La Gronda di Genova

DIBATTITO PUBBLICO
1 febbraio – 30 aprile

“La dichiarazione di Autostrade per l’Italia”
Parte seconda

LA POSIZIONE DI ASPI SULLE QUESTIONI EMERSE E
SULLE PROPOSTE ALTERNATIVE

2.1.2.8 L'attraversamento del Polcevera in subalveo

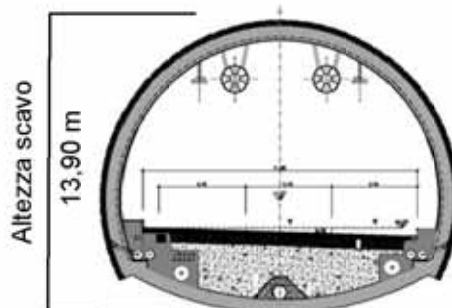
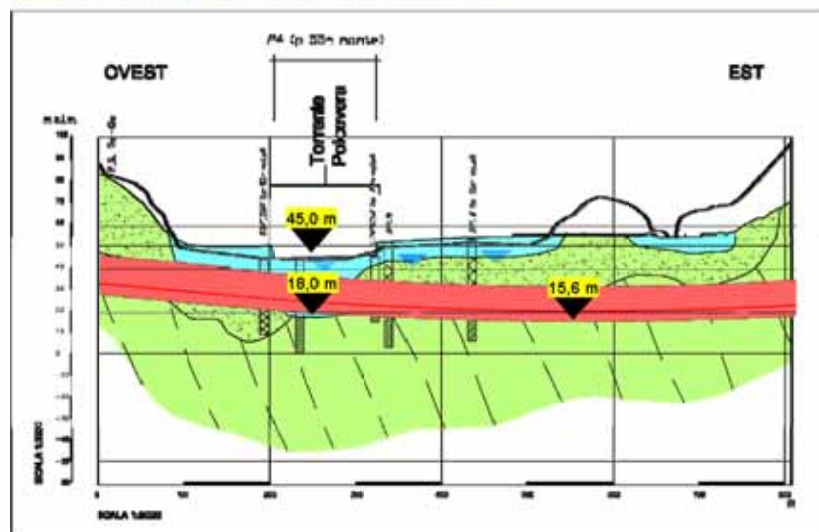
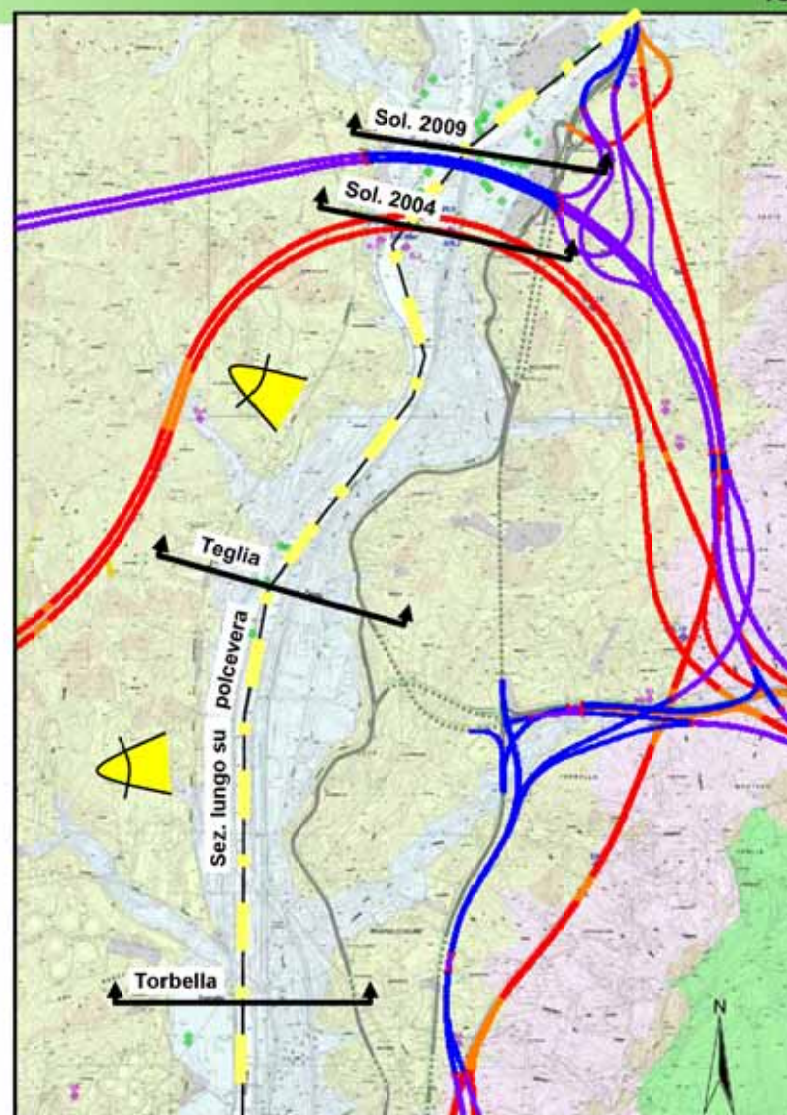
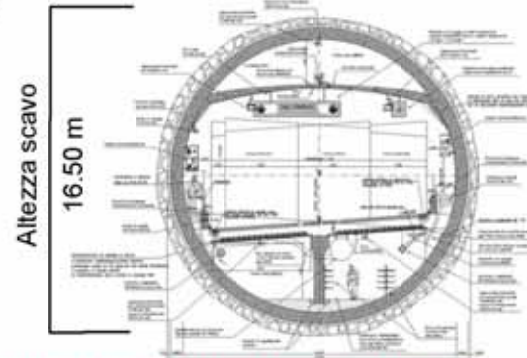
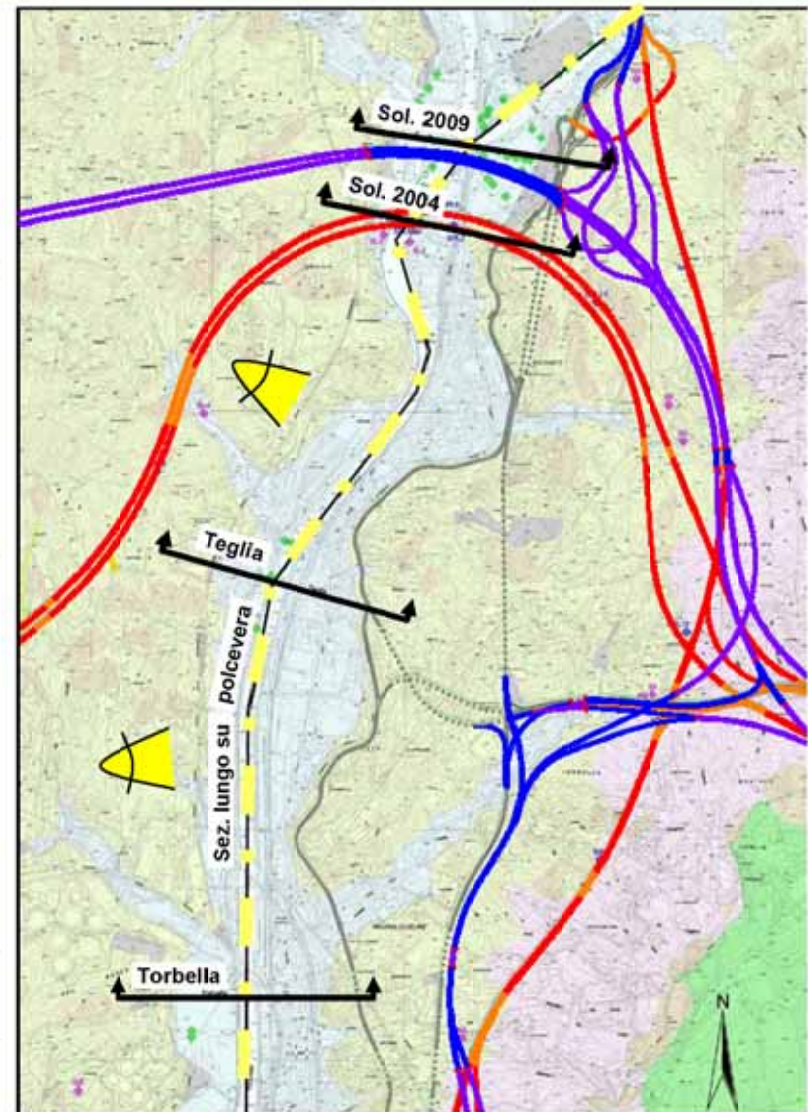
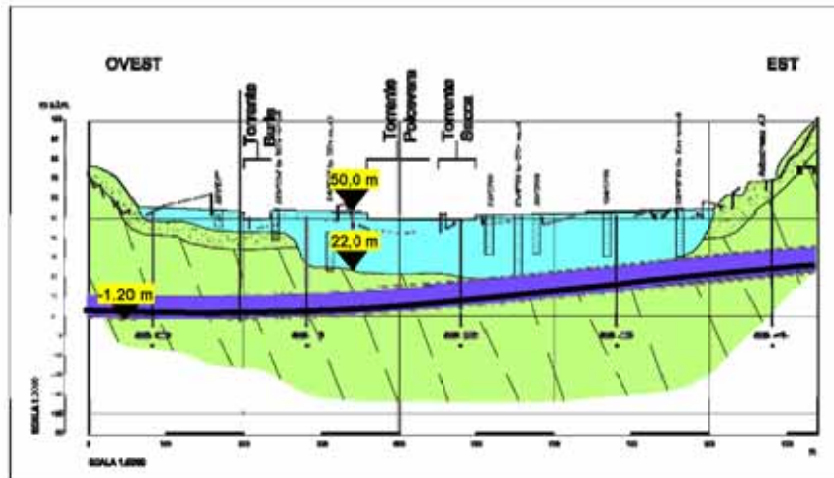
La glacitura plancoaltimetrica del tracciato costituisce uno sbarramento al libero deflusso dell'acquifero nel corridoio alluvionale

- non sussiste più la problematica dell'inquinamento della falda;
- peggiorano le condizioni geometriche di relazione con le sponde.

La giacitura planoaltimetrica del tracciato minimizza l'impatto sull'acquifero:

Attraversamento a Coronata (ipotesi Maifredi)

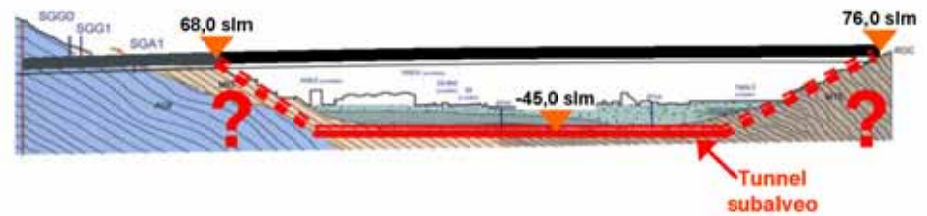
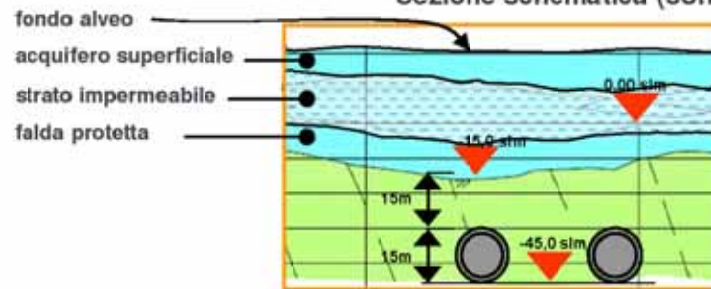
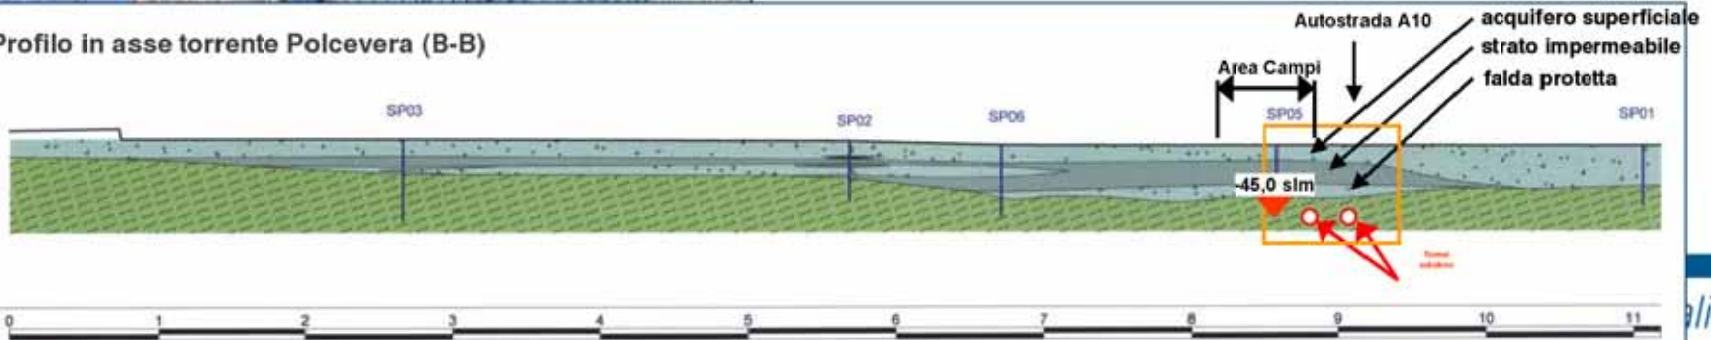
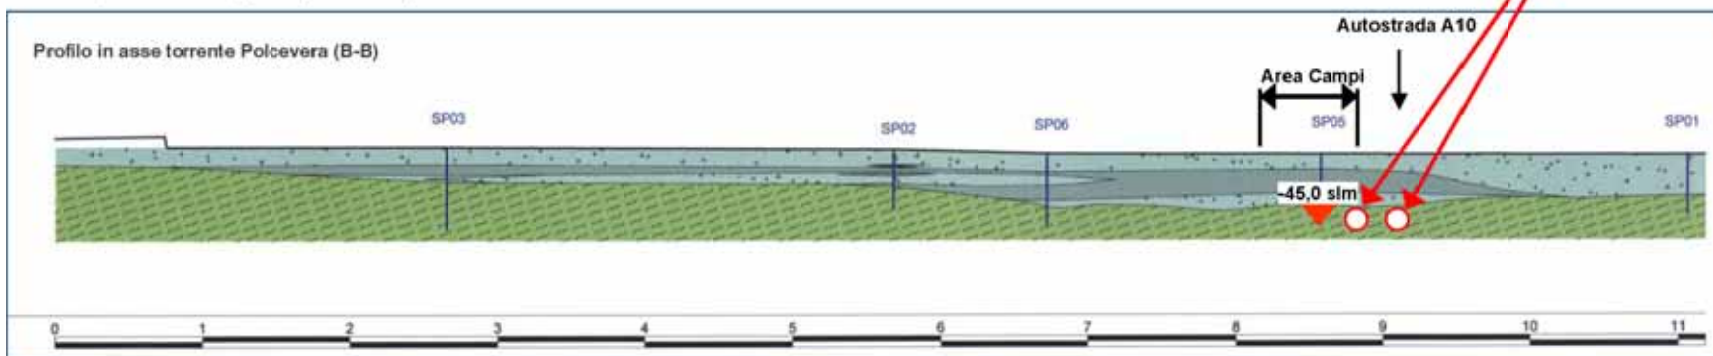
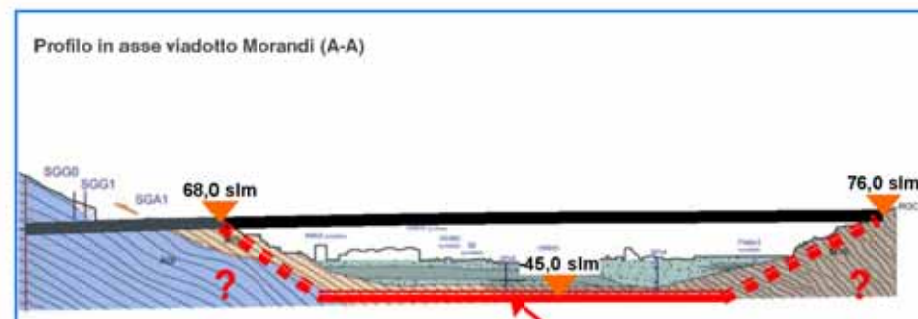
L'ipotesi non è sviluppata né progettualmente né dal punto di vista idrogeologico, in ogni caso andrebbero date risposte ai seguenti punti :

- come si collega il tunnel a quota -45 slm con gli agganci a Coronata e A7 posti a quota +70 slm ? (Si realizzerebbe un dislivello teorico con le autostrade esistenti di circa 115 ml superabili in almeno 3 km di raccordo!)
- per contro, se il tunnel fosse posto a quote superiori, come assicurare che la falda profonda (protetta) che alimenta i pozzi di Campi non venga messa in comunicazione con la falda superficiale (non protetta) del Polcevera?
